Commune de Chastre
Réunion de la CCATM du 16 février 2026
Procès-verbal

2) Dossier 25/PU/97 Boischamp demande de permis d'urbanisme

3) Dossier demande de CU2 Par delà l'eau

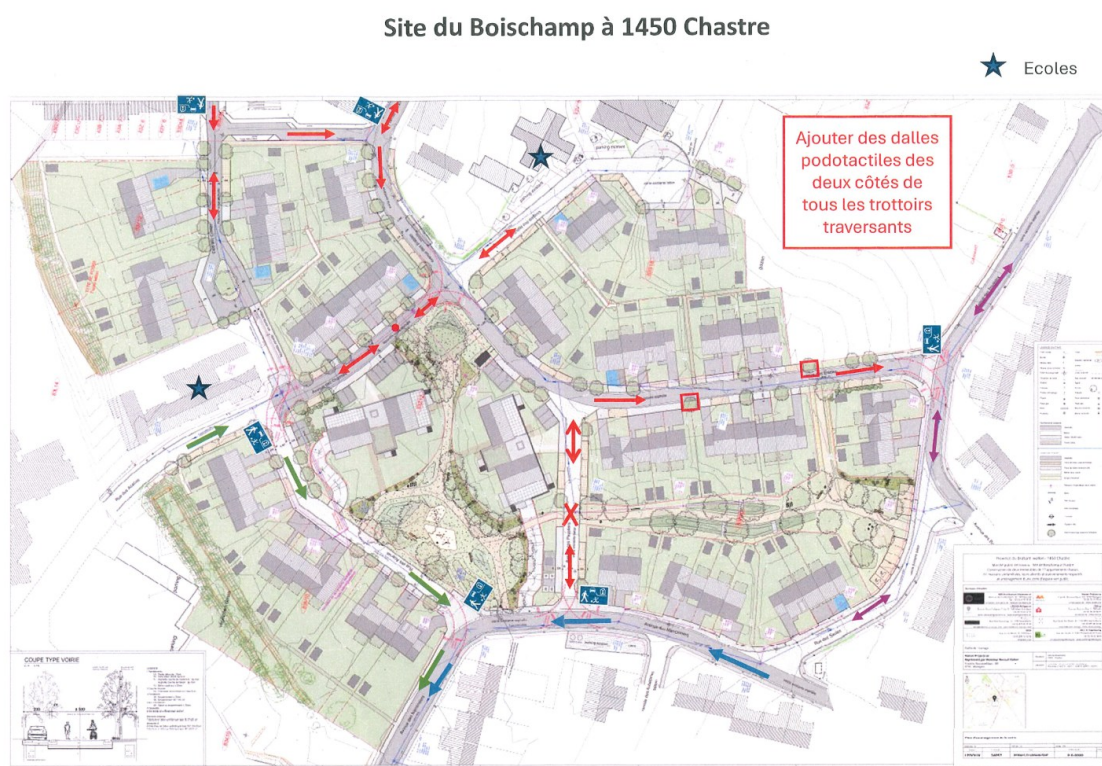
Un membre fait remarquer que le lieu choisi pour le container n'est pas repris sur le cheminement direct vers les transports en commun.

Pour cette problématique des déchets, la CCATM recommande d'assortir le permis de conditions strictes :

- Au moins deux zones de containers enterrés pour les déchets doivent être imposées au demandeur de permis. L'installation de ces dispositifs étant à charge du demandeur de PU. La ccatm préconise de répartir les emplacements un sur le cheminement vers la N273 et le second en sortie d'urbanisation, sur le cheminement vers la gare.

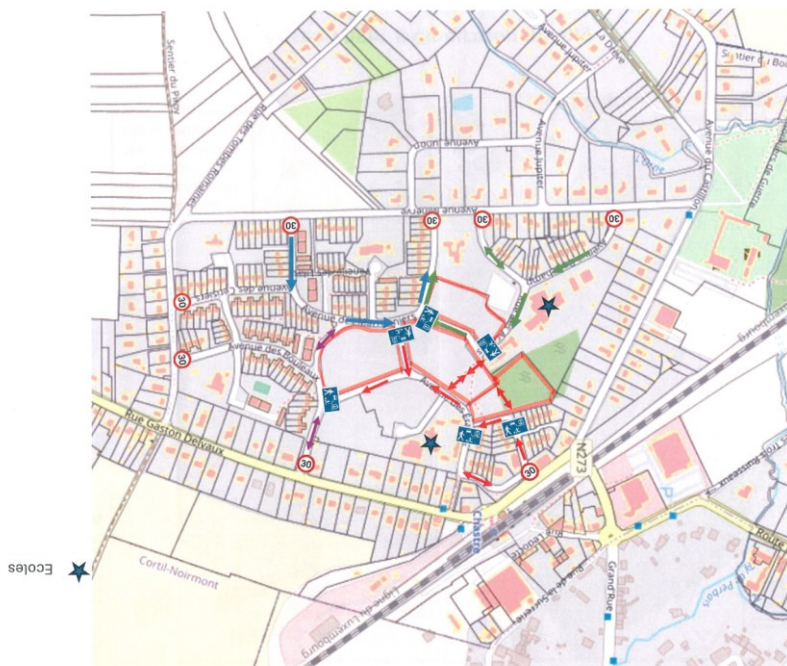
Par rapport aux écarts au permis d'urbanisation, la CCATM marque son accord à l'unanimité.

Il est recommandé au collège de soumettre la bonne exécution des plantations à une garantie bancaire appellable à première demande couvrant le coût de celles-ci à hauteur de 120%
